改善箇所説明図

不具合の内容

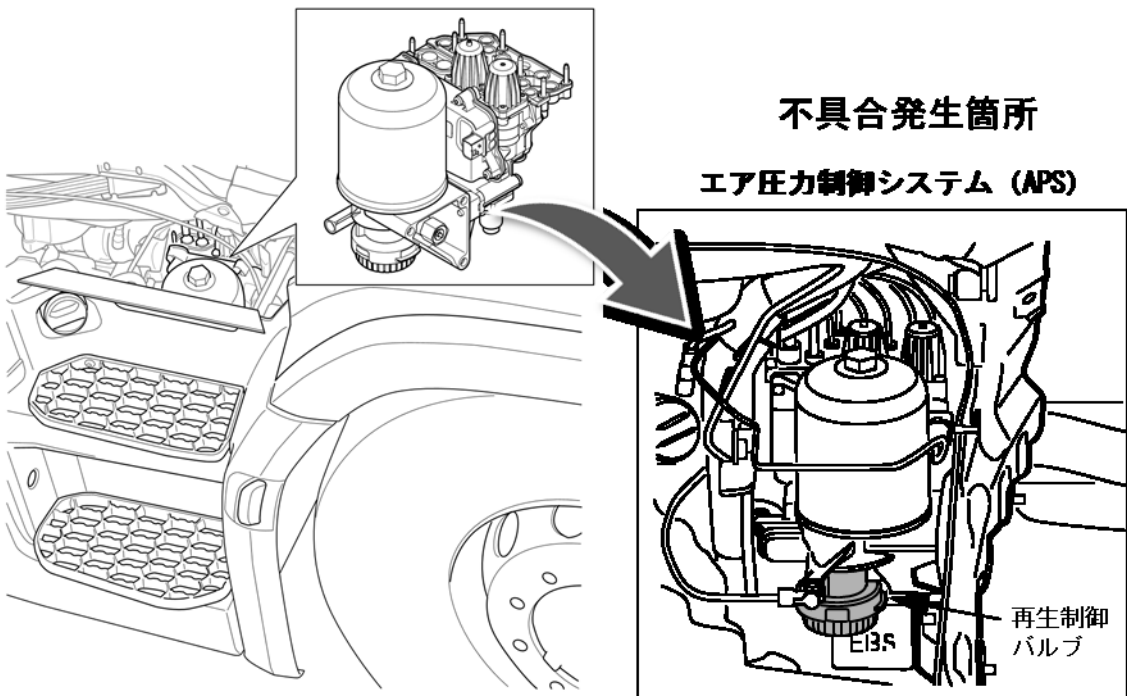
エア圧力制御システム (APS) において、エアドライヤ再生制御バルブの設計が不適切なため、エア圧力の気密が保持できないものがある。そのため、エア漏れが発生し、警告灯が点灯する又は、エンジン始動後にエア圧力が上がらないことでパーキングブレーキが解除できず、走行できなくなるおそれがある。

全車両、エア圧力制御システムのエアドライヤ再生制御バルブを対策品と交換する。
